SYMPHONY V2 – version log

Revisioni, modifiche approvate, decisioni e verifiche di progetto

Documento	**symphony_version_log** (unico file, aggiornato a ogni revisione). Fino alla rev. 1.5 si chiamava `modify_request1910` : tutto il suo contenuto è riportato qui, invariato
Revisione corrente	**1.23** del 27/10/2026 – S-11: D202 sull'I²C1 sostituito con un TVS a 5 V (PESD5V0L2BT)

24.2 Netclass

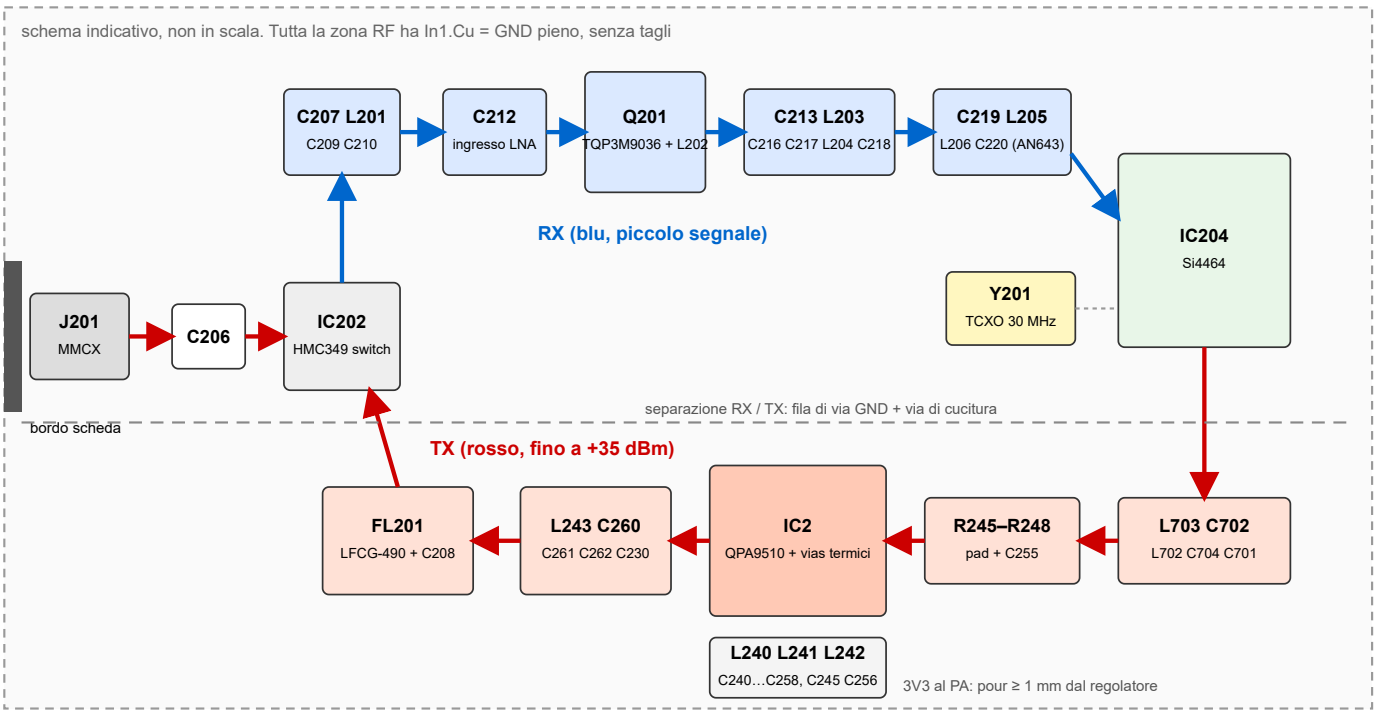
- Riferimento delle linee RF su F.Cu: **In1.Cu = GND pieno** sotto tutta la zona RF, senza tagli e senza altre piste.
- **Linea consigliata: coplanare con massa (CPWG), pista 0.20 mm, distanza dal GND di F.Cu 0.20 mm.** Calcolo: 51 Ω con εr 4.1, 49 Ω con εr 4.5. Microstriscia semplice a 50 Ω: circa 0.17 mm.

- Prima di sbrogliare, verificare con il calcolatore di impedenza JLCPCB per lo stackup scelto e, se cambia, aggiornare la larghezza della netclass RF_50R.

- A 435 MHz λ in scheda ≈ 390 mm: piste RF di pochi mm sono corte, ma vanno comunque tenute a 50 Ω, dritte e senza stub. Curve a 45° o ad arco.
- Via di cucitura GND lungo le linee RF e lungo il bordo del GND di F.Cu: **passo ≤ 2 mm** (copre anche le armoniche del PA fino a qualche GHz).

Netclass	Pista / distanza	Via	Reti
RF_50R	0.20 / 0.20 mm	0.6 / 0.3	tutta la catena a 50 Ω: J201 – C206 – IC202 (RFC, RF1, RF2), catena RX fino a C218/L204, FL201 ingresso e uscita, nodo C230/L243, catena TX dal pin TX del Si4464 fino a RF_IN del PA (20 reti)
RF_DIFF	0.20 mm, gap 0.20 mm	–	/UHF/RF_RX_P, /UHF/RF_RX_N (pin RXP/RXN del Si4464, dopo la rete AN643)
RF_PA_OUT	1.0 / 0.25 mm	0.8 / 0.4	Net-(IC2-RF_OUT_1): uscita del PA, RF e fino a 1.7 A DC da L242
RF_CLK	0.20 / 0.30 mm	–	TCXO Y201 → C204 → R201 → XIN del Si4464
PA_BIAS	0.50 / 0.20 mm	0.8 / 0.4	VCC1 e VCC2 del PA (L240, L241 con i loro filtri)
PWR	0.50 / 0.20 mm	0.8 / 0.4	3V3, 5V0
